# **POSUDEK**

2014/12/12

**Ve věci : na posouzení objektu BD Bermanova č.p.974 ul. Bermanova, Praha - Čakovice, PSČ: 196 00**

### **18) Nerovnost pokládky keramické dlažby u prvního schodu ve 3 a 4NP**

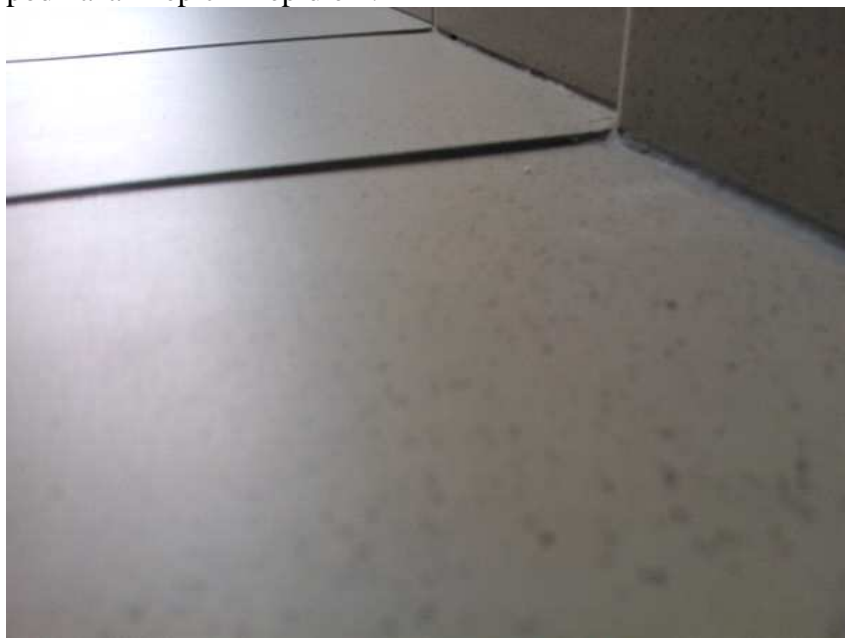
Keramická dlažba na chodbě u prvního schodu je propadlá o cca 2mm ve 3 a 4NP.

Odůvodnění:

Tato vada vznikla při pokládce keramické dlažby kde došlo k nedostatečnému podmazání lepícím lepidlem.
